Meie 10.04.2026 nr 7.1-1/26/19512-3

Riigitee 16136 Taebla-Kullamaa tee ja Ohtla tee ristumiskoha ehitamise nõuded

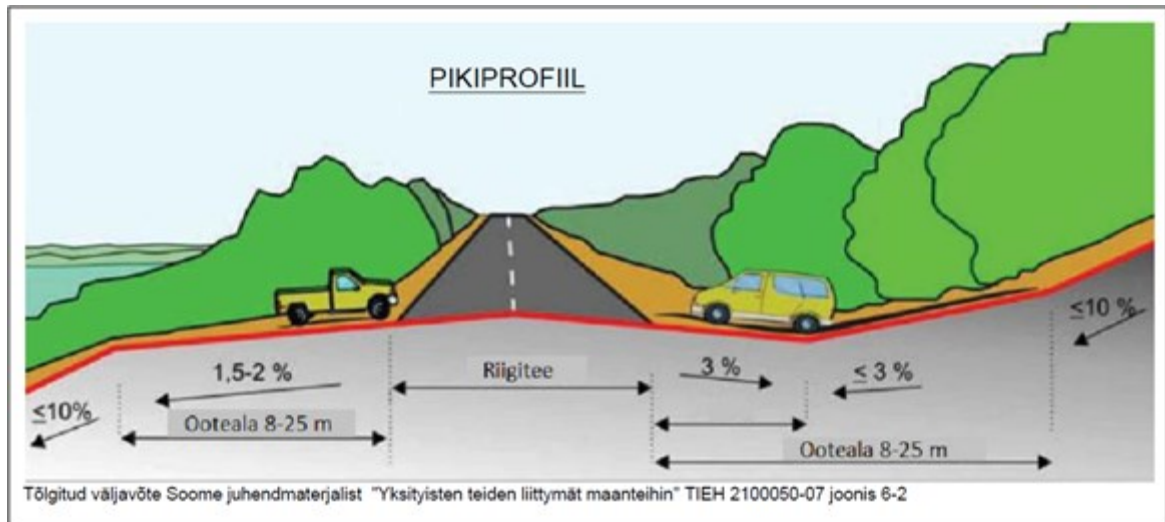
Taotlusele on lisatud Rajametsa (katastritunnus 45201:001:0154) kinnistu omaniku volikiri ja ristumiskoha asukoha ettepanek km 16,49 (vt alloleval skeemil kollane joon).

1. Ristumiskoht projekteerida taotluses märgitud asukohta, so orienteeruvalt riigitee km 16,49.
2. Seoses kinnistule uue ristumiskoha rajamisega näha ette olemasoleva ristumiskoha km 16,566 likvideerimine ning algse olukorra, sh läbiva kraavi, riigitee tugipeenra ja haljastuse taastamine.
